# 改善箇所説明図(1)

## 不具合の内容

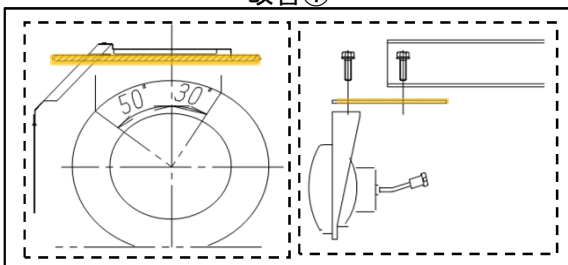
4軸コンテナ専用車において、2軸目および3、4軸目の上部フェンダの形状が不適切なため、回転部分が当該部位から突出している。そのため、保安基準第18条の基準に適合しない。

車両によって改善内容が異なることから次のうち必要な改善を行う。

- ① 2軸目のフェンダに回転部分が突出しないように対策品を追加し、中央部の側面方向指示器の取付部にスペーサを取り付ける。
- ② 右側巻込防止装置の長さを変更する。
- ③ 巻込防止装置の取付部にスペーサを取り付ける。
